Baugruppe J	Technische Information										T.I.-Nr. 19/04 R060/04			
Zur Kenntnis genommen	Geschäfts -Leitung	Service -Leiter	Service- Berater	Werkstatt Leiter	Service- Techniker	Garantie- Sachbear- beiter	Teile und Zubehör Leiter	Teile und Zubehör Disponent	Lagerist	Mechaniker				Seite 1 / 3
Kurz- zeichen →													Datum 30.12.04	
Modell & Typbezeichnung RX - 8 (SE)							Ausführungen MT / 6 - Gang						Änderungsdatum

Betrifft: Getriebegeräusch

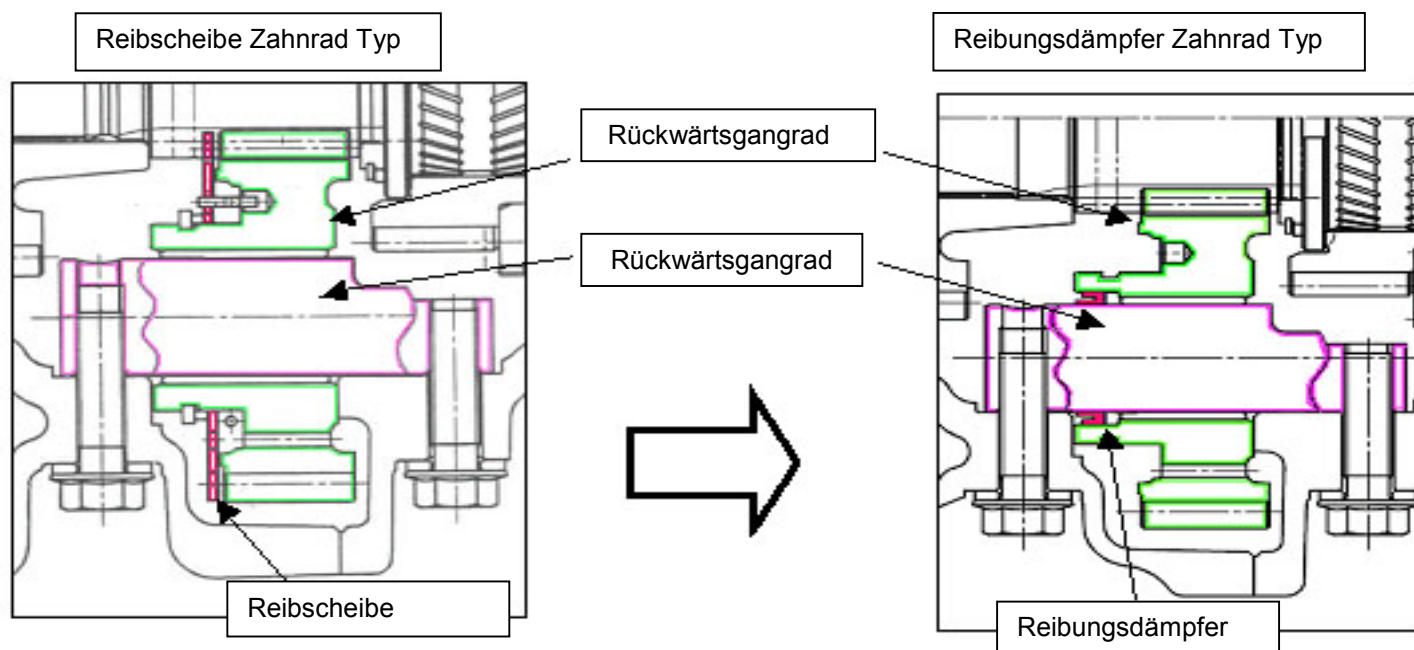
Bei einigen Fahrzeugen kann im Leerlauf, ohne eingelegten Gang, ein rasselndes Geräusch aus dem Getriebe auftreten.

Ursache hierfür ist der Kontakt der Reibscheibe mit dem Rückwärtsgangrad.

Durch die konstruktive Änderung des Rückwärtsgangrades wurde die Reibscheibe durch einen Reibungsdämpfer ersetzt.

Bei einer berechtigten Kundenbeanstandung ersetzen Sie das Rückwärtsgangrad und die Rückwärtsgangradwelle durch die modifizierten Ersatzteile.
